EL INFRASCRITO SECRETARIO EJECUTIVO DE LA COMISIÓN REGIONAL DE INTERCONEXIÓN ELÉCTRICA -CRIE-, POR MEDIO DE LA PRESENTE CERTIFICA:

**“RESOLUCIÓN CRIE-109-2018
LA COMISIÓN REGIONAL DE INTERCONEXIÓN ELÉCTRICA
RESULTANDO**

PROPUESTA DE MODIFICACIÓN NORMATIVA RELACIONADA CON: A) LA CLASIFICACIÓN Y CONCILIACIÓN DE DESVIACIONES A LOS INTERCAMBIOS DE ENERGÍA PROGRAMADOS ENTRE ÁREAS DE CONTROL CON BASE A LOS ESTADOS OPERATIVOS DEL SER, MARGEN DE DESVIACIÓN PERMITIDO Y CRITERIOS DE DESEMPEÑO DE REGULACIÓN DE FRECUENCIA CPS1, CPS2 Y DCS; Y, B) LAS REFORMAS DEL LIBRO II DEL RMER APROBADAS MEDIANTE RESOLUCIÓN CRIE-6-2017, RELATIVAS A LA CONCILIACIÓN DE TRANSACCIONES POR DESVIACIONES EN TIEMPO REAL (TDTR).

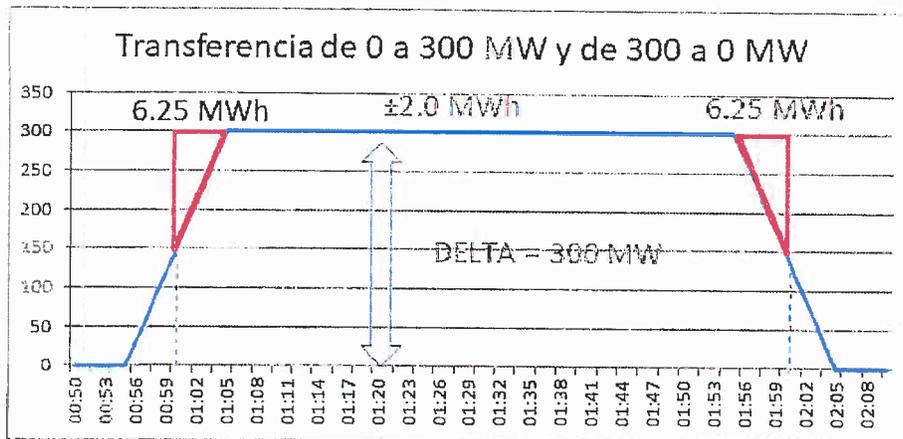
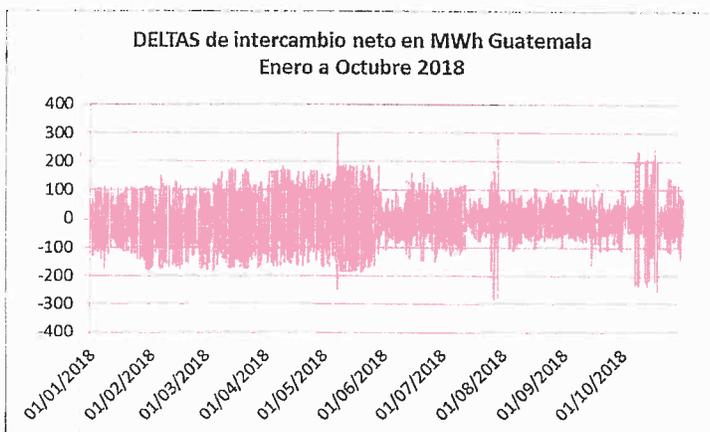
OBSERVACIÓN/COMENTARIO: Consideramos necesario que se evalúe la implementación de un mecanismo para la gestión de las rampas de generación, en coordinación con los OS/OM's. Actualmente, el RMER no contempla un mecanismo que gestione las rampas en los cambios de los intercambios en cada hora, por ejemplo, el intercambio puede tener un cambio neto de 600MW (desde un retiro de 300MW hasta una inyección de 300MW), dado que ese cambio puede tornarse muy costoso para las

Aunque en el caso hipotético de un cambio en el intercambio de 600 MW es posible pero poco probable, implicaría arranque de nuevas unidades por un lado, y apagado de máquinas en el otro; es un cambio brusco de precios incluso que todavía no se ha observado en las condiciones actuales del MER. (Ver respuesta 4 a los comentarios de ACI). No obstante se ha realizado un análisis de desviaciones teóricas a las transacciones programadas de cero a trescientos MW, en los cuales obtendría teóricamente 12.5 MWh de desviaciones solamente por el efecto de rampa:

Se trató de identificar mediante un análisis de las desviaciones reales en el periodo enero a octubre de 2018, los casos de “cambios, Deltas o incrementos o decrementos” entre dos programaciones sucesivas de intercambios de 300 MW, y se determinó que la mayoría está acotada en menos de 175 MWh, tal como se muestra a continuación:

El anterior cuadro muestra que los cambios de programación de las transacciones no son mayores de 200MW (Es la diferencia de restar el programa del período anterior menos el programa del período actual). Nótese que los puntos que llegan a ± 300 MW corresponden a periodos con problemas de transmisión.

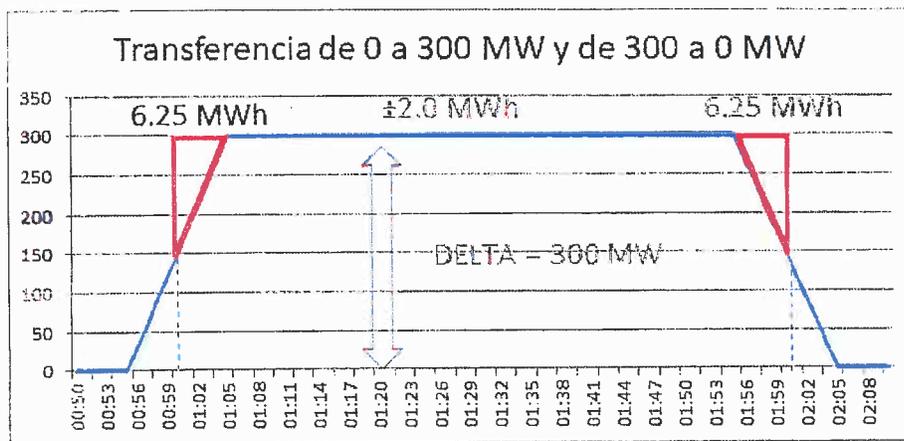
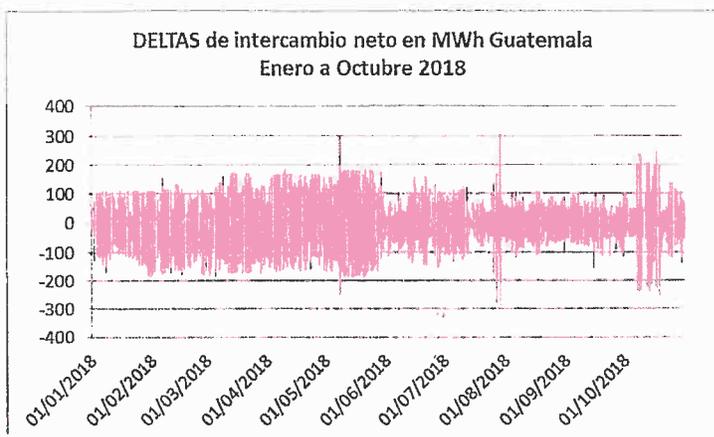
OBSERVACIÓN/COMENTARIO: No se observa el fundamento y justificación técnica de los límites del 5% para transacciones menores a 80 MW y de +- 4 MW para transacciones mayores a 80 MW. Debido a que éstos son los límites para determinar las desviaciones y que sobre estas desviaciones habrán consecuencias económicas para los Agentes del MER, se considera que dichos límites deben de estar ampliamente fundamentados y justificados para ponerlos en vigencia. Además se considera que habría un trato discriminatorio para las áreas de control de los países que realizan las mayores transacciones,

ya que la tolerancia sería más baja que para los países que realizan menos transacciones, y esto parece no tener un sentido técnico o propósito regulatorio.

En el caso del RMER, que establece un margen de desviación permitido como el máximo entre el 5% de la transacción o 4 MWh, si la transacción está arriba de 80 MWh (4 MWh/5%), el margen permitido crecería sin límite, sin posibilidades de control a las desviaciones en los intercambios por área de control. Todos los sistemas de control poseen umbrales de control, bandas muertas, tolerancias que deben ser atendidas para un efectivo control de las transacciones y son, con algunas condiciones, independientes del tamaño de la transacción: se puede conseguir desviaciones de 15 MWh (bajo control de intercambios) con una transacción de cero (0) entre pares de países como con una transacción de 300 MW o más, ya que lo se controla siempre es el balance de generación y demanda de cada área de control y para ello, cada área de control tienen que tener habilitados las reservas que permitan controlar las variaciones de su propia demanda.

No obstante se ha realizado un análisis de desviaciones teóricas a las transacciones programadas de cero a trescientos MW, en los cuales obtendría teóricamente 12.5 MWh de desviaciones solamente por el efecto de rampa:

Se trató de identificar mediante un análisis de las desviaciones reales en el periodo enero a octubre de 2018, los casos de “cambios, Deltas o incrementos o decrementos” entre dos programaciones sucesivas de intercambios de 300 MW, y se determinó que la mayoría está acotada en menos de 175 MWh, tal como se muestra a continuación:

El anterior cuadro muestra que los cambios de programación de las transacciones no son mayores de 200MW (Es la diferencia de restar el programa del período anterior menos el programa del período actual). Nótese que los puntos que llegan a ± 300 MW corresponden a periodos con problemas de transmisión.

Numeral 5.17.2.3 del Libro II el RMER:

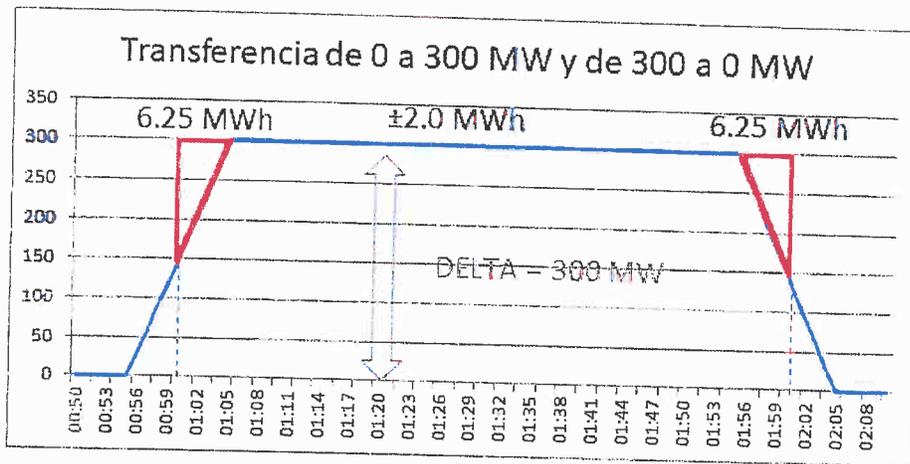
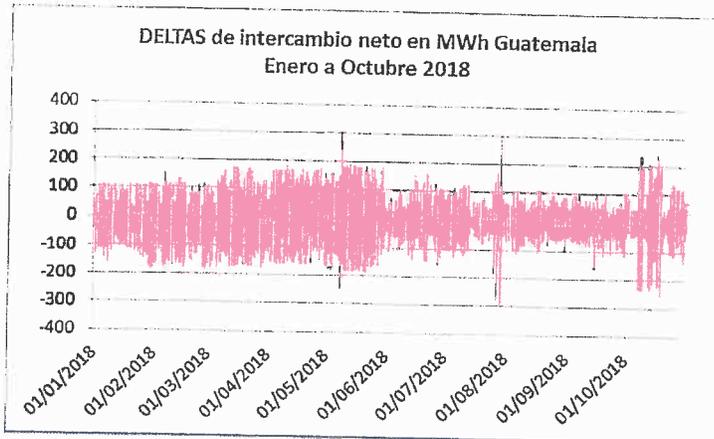
1. El AMM afirma que “entre mayor es el intercambio programado, menos opción se tiene en que la desviación esté dentro de la desviación permitida”, y deja de lado el hecho que el AGC no valora el tamaño de los intercambios, solamente las desviaciones que depende del balance entre la generación y la demanda de la propia área de control. En el caso del RMER, que permite un margen de desviación permitido como el máximo entre el 5% de la transacción o 4 MWh, si la transacción está arriba de 80 MWh (4 MWh entre 5%), el margen permitido crecería sin límite, sin posibilidades de control a las desviaciones en los intercambios por área de control. Todos los sistemas de control poseen umbrales de control, bandas muertas, tolerancias que deben ser atendidas para un efectivo control de las transacciones y son, con algunas condiciones, independientes del tamaño de la transacción: se puede conseguir desviaciones de 15 MWh (baja regulación) con una transacción de cero (0) entre pares de países como para una transacción de 300 MW o más, ya que lo se controla siempre es el balance de generación y demanda de cada área de control y para ello, cada área de control tienen que tener habilitados las reservas que permitan controlar las variaciones de su propia demanda.

No obstante se ha realizado un análisis de desviaciones teóricas a las transacciones programadas de cero a trescientos MW, en los cuales obtendría teóricamente 12.5 MWh de desviaciones solamente por el efecto de rampa:

Se trató de identificar mediante un análisis de las desviaciones reales en el periodo enero a octubre de 2018, los casos de “cambios, Deltas o incrementos o decrementos” entre dos programaciones sucesivas de intercambios de 300 MW, y se determinó que la mayoría está acotada en menos de 175 MWh, tal como se muestra a continuación:

El anterior cuadro muestra que los cambios de programación de las transacciones no son mayores de 200MW (Es la diferencia de restar el programa del período anterior menos el programa del período actual). Nótese que los puntos que llegan a ± 300 MW corresponden a periodos con problemas de transmisión.

Disparo de planta San José 134 MW
03 de mayo de 2018, 20:16 h
ACE

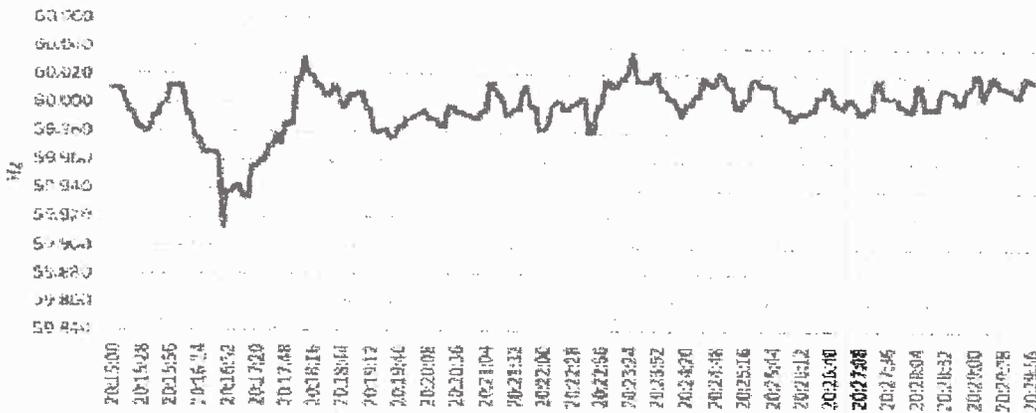
Un ejemplo de lo anterior se muestra en la operación del día 3 de mayo de 2018. A las 20:16 horas se disparó planta San José con 134 MW, causando un ACE post transitorio de -140 MW. El mismo se corrigió en 13 minutos, llevando el valor a cero MW cumpliendo con la regulación regional, según lo indica el numeral 16.2.7.11 del Libro III, RMER (el ACE debe ser reducido a cero en 15 minutos). Sin embargo, el ACE acumulado en esos 13 minutos impactó de igual manera al promedio acumulado de dos periodos diezminutales en la medición del desempeño del CPS2, incumpliendo el criterio CPS2. En este caso real de operación, se promedió un ACE de -42.7 MW en el segundo periodo diezminutal, y -77.6 MW en el tercer periodo diezminutal de la hora 20.

Las solicitudes de ajustes son rechazadas por las razones expuestas en cada uno de las respuestas a los comentarios. La recomendación de cambio a la redacción al A5.5.1.3 ya está considerada en el A5.5.3.

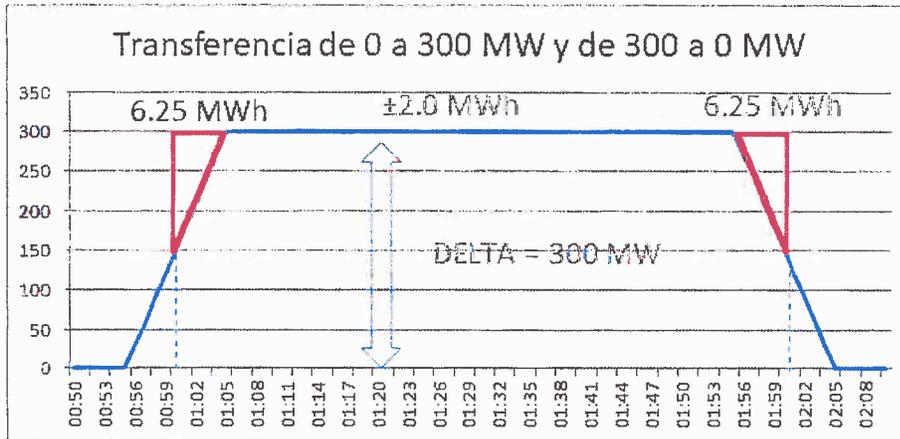
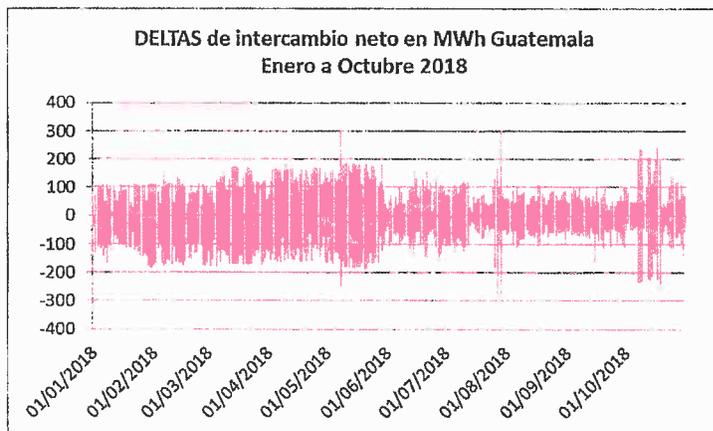
- a) Cinco por ciento (5%) de la transacción programada; y
- b) Cuatro (4) MWh multiplicado por la duración del *periodo de mercado* en minutos dividido por 60 minutos.

No obstante se ha realizado un análisis de desviaciones teóricas a las transacciones programadas de cero a trescientos MW, en los cuales obtendría teóricamente 12.5 MWh de desviaciones solamente por el efecto de rampa:

Se trató de identificar mediante un análisis de las desviaciones reales en el periodo enero a octubre de 2018, los casos de “cambios, Deltas o incrementos o decrementos” entre dos programaciones sucesivas de intercambios de 300 MW, y se determinó que la mayoría está acotada en menos de 175 MWh, tal como se muestra a continuación:

El anterior cuadro muestra que los cambios de programación de las transacciones no son mayores de 200MW (Es la diferencia de restar el programa del período anterior menos el programa del período actual). Nótese que los puntos que llegan a ± 300 MW corresponden a periodos con problemas de transmisión.

Con base a los comentarios y análisis anteriores, se modifica la propuesta igual a **A5.1.1, literal c)** de la siguiente forma:
